改善箇所説明図

基準不適合発生箇所

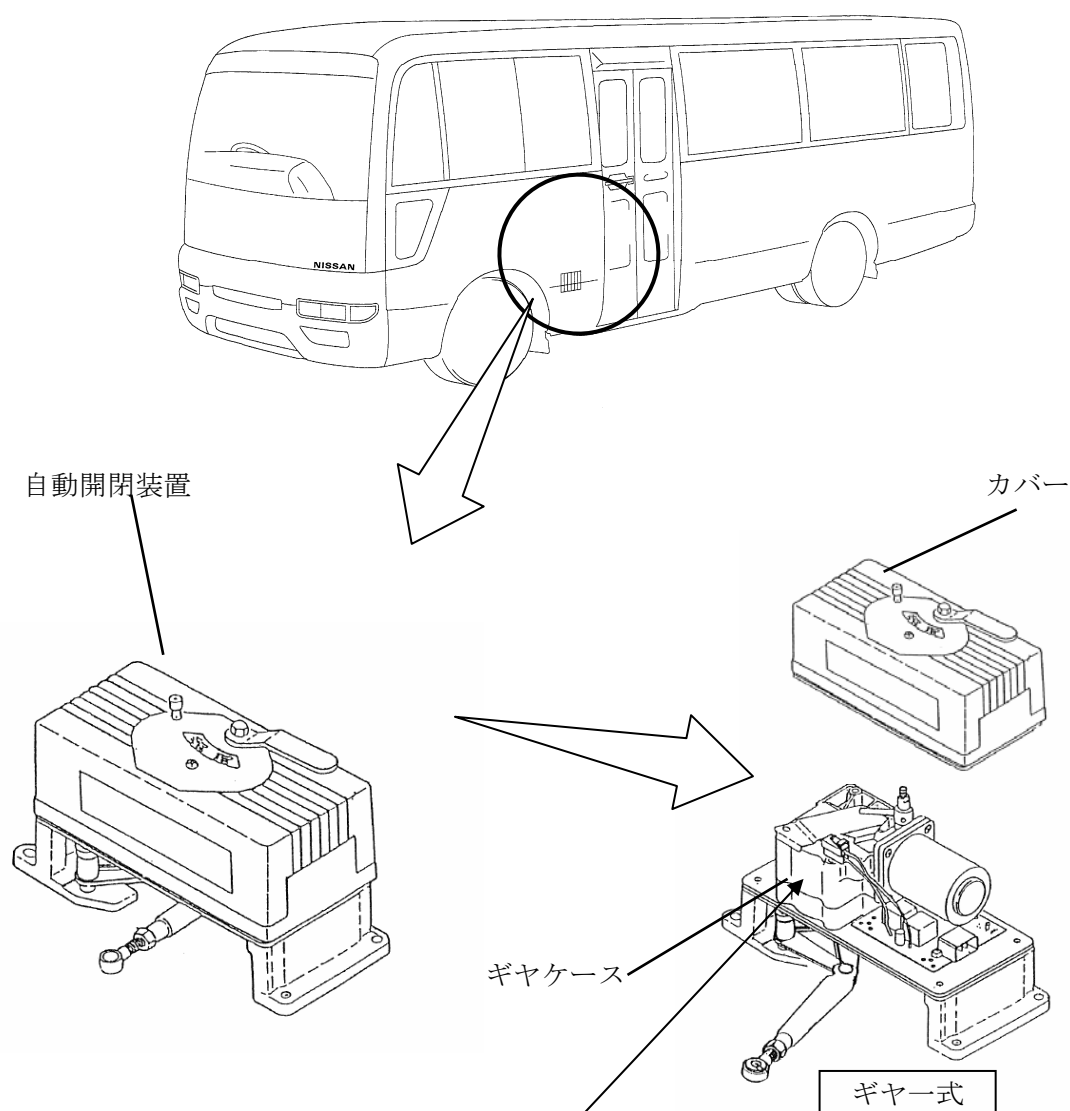
2枚折戸式自動ドア付車において、自動開閉装置のギヤケースの加工が不適切なため、ギヤケースの強度が不足しているものがあり、ドアの自動開閉操作の繰り返しにより、ギヤケースが破損するものがある。そのため、そのまま使用を続けると、自動開閉状態ではドアがガタつき、閉じた状態を保持できなくなり、最悪の場合、走行中にドアがわずかに開くおそれがある。

全車両、当該ギヤー式を対策品と交換する。

識別：銀色のシールをモデルナンバープレートの右横に貼り付ける。
